POSOUZENÍ PŘEDANÉ PROJEKTOVÉ DOKUMENTACE

Název stavby: Bytové domy BD2 a BD3 – Rezidence Na Plachtě

Obr. č.1 a 2 – Skladby obvodových konstrukcí a železobetonová stěna v řezu D-D

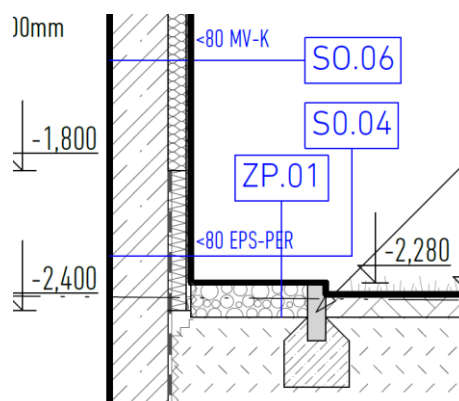
1. Chyba ve skladbách obvodových konstrukcí

Ve výpisu D.1.1.21 Skladby obvodových konstrukcí chybí skladba SO.04. Skladba dále není zakreslena ve výkresu D.1.1.03 Půdorys 1.PP. Přitom je skladba zakreslena ve výkresech D.1.1.12 Řez C-C a D.1.1.13 Řez D-D.

1. Chyba ve skladbách obvodových konstrukcí

SO.04 ZATEPLENÍ SOKLU OBVODOVÉ ZDI 1.PP - KAMENNÝ OBKLAD

Obr. č.9 a 10 – Doplnění skladby SO.04 do skladeb obvodových konstrukcí a doplnění označení skladby do Půdorysu 1.PP

Obr. č.3 – Roh železobetonové stěny v 1.PP

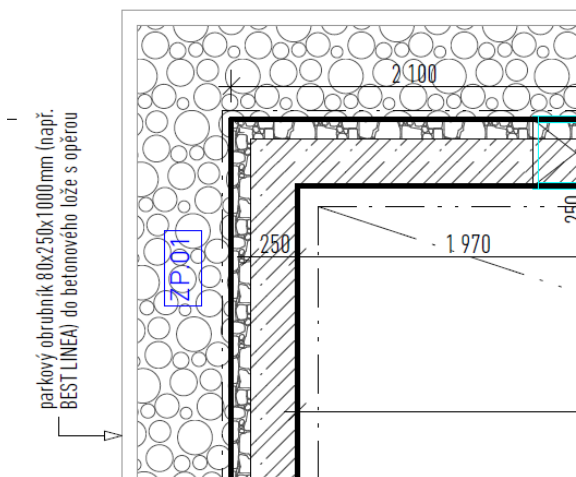
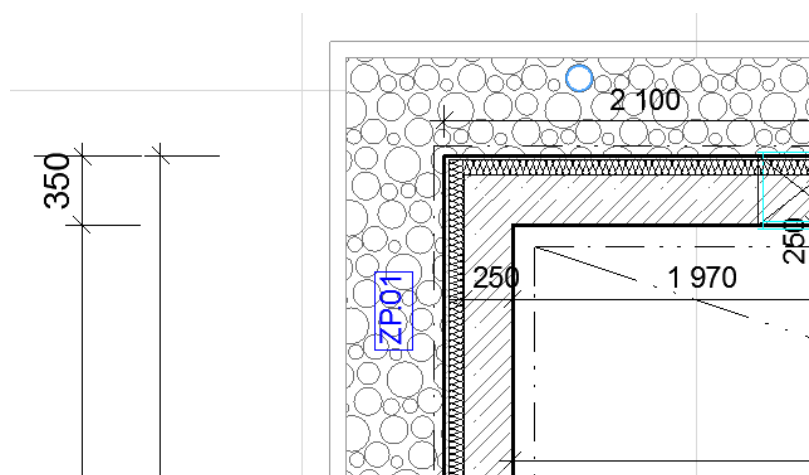
2. Chybná šrafa tepelné izolace v Půdorysu 1.PP

Ve výkresu D.1.1.03 Půdorys 1.PP je špatně zakreslena tepelná izolace. Je zde použita šrafa pro kamenný obklad.

2. Chybná šrafa tepelné izolace v Půdorysu 1.PP

Obr. č.11 – Správná šrafa tepelné izolace a kamenného obkladu v půdorysu

Obr. č.4 – Obvodová železobetonová stěna v 1.PP

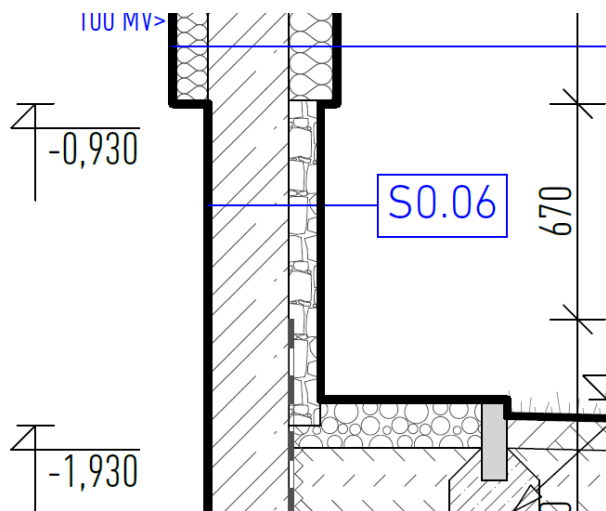
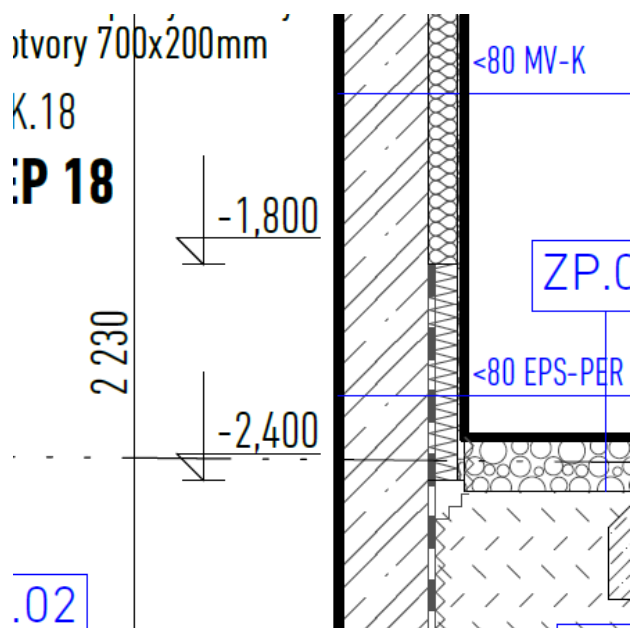
3. Chybná šrafa tepelné izolace v řezu A-A

Ve výkresu D.1.1.13 Řez D-D je špatně zakreslená tepelná izolace. Je zde použita šrafa pro kamenný obklad.

3. Chybná šrafa tepelné izolace v řezu A-A

Obr. č.12 – Správná šrafa tepelné izolace a kamenného obkladu v řezu

Obr. č.5 – Podkladní beton pod základovou deskou (řez)

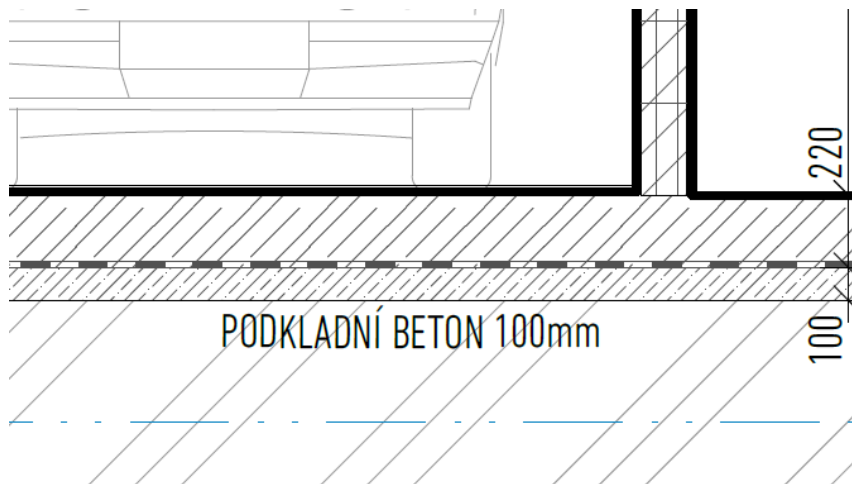
4. Nesoulad architektonicko stavebního řešení se stavebně konstrukčním řešením

Ve výkresu D.1.2 – Základy – Výkres tvaru je navržena změna řešení. Místo podkladního betonu tl. 100 mm je zde navržen pískový podsyp a geotextílie. V architektonicko stavební části však není tato změna zaznamenána. V celé architektonicko stavební části se počítá s podkladním betonem. Bude vybráno tedy řešení s podkladním betonem.

Obr. č.6 – Konstrukce zádveří ze ztraceného bednění

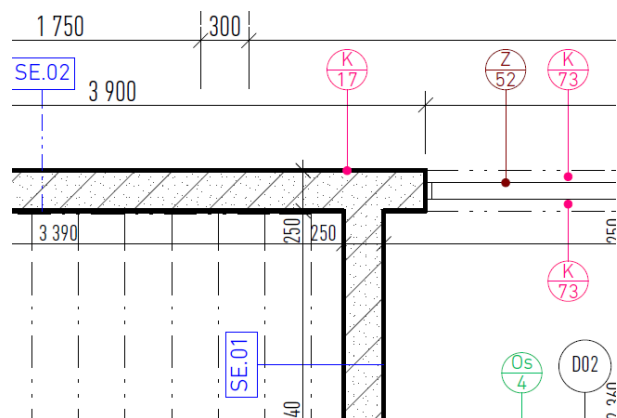
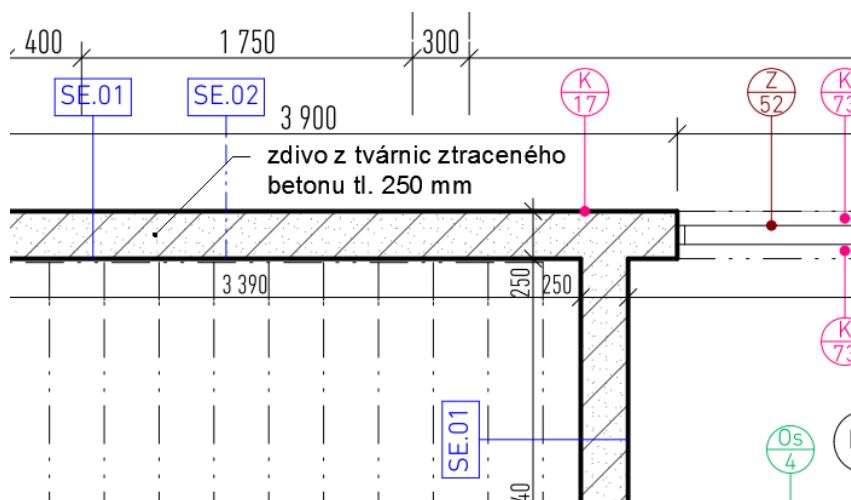
5. Chyba v legendě materiálu v 1.PP

Ve výkresu D.1.1.03 Půdorys 1.PP chybí v legendě materiálů popis šrafy pro ztracené bednění. Konstrukce není popsána ani v půdorysu odkazem u materiálu.

5. Chyba v legendě materiálu v 1.PP

Obr. č.13 – Konstrukce zádveří ze ztraceného bednění – doplněna o popis materiálu

Obr. č.7 – Zateplení železobetonové stěny v 1.PP

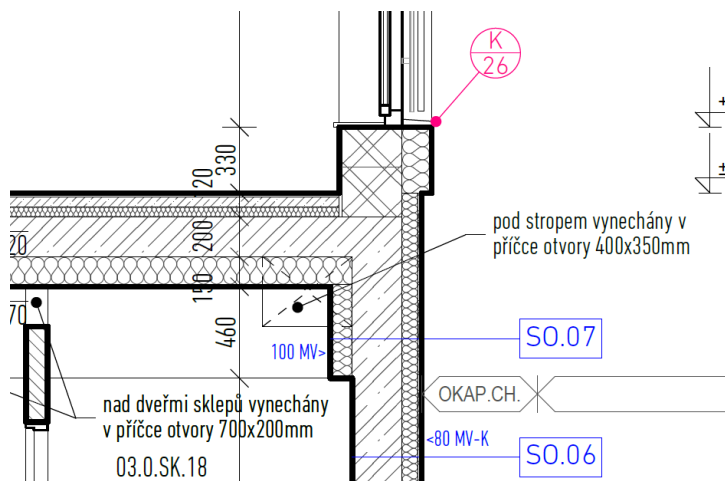
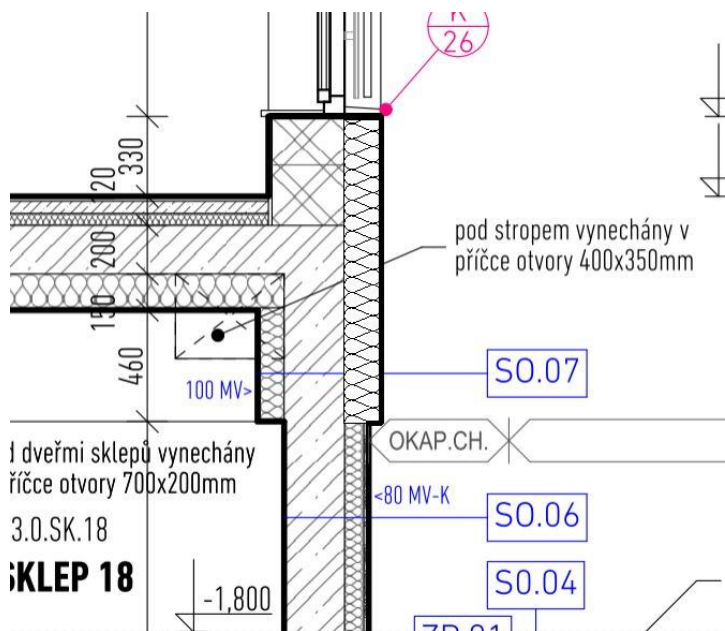
1. Zvětšení tloušťky tepelné izolace v části objektu

Ve výkresech D.1.1.12 Řez C-C a D.1.1.13 Řez D-D je tloušťka tepelné izolace stěny 1.PP 80 mm. Z důvodu zamezení vzniku tepelného mostu by zde bylo vhodnější tloušťku tepelné izolace zvětšit až do úrovně tepelné izolace stropu viz obrázek č.8.

Obr. č.8 – Zateplení železobetonové stěny v 1.PP – návrh řešení
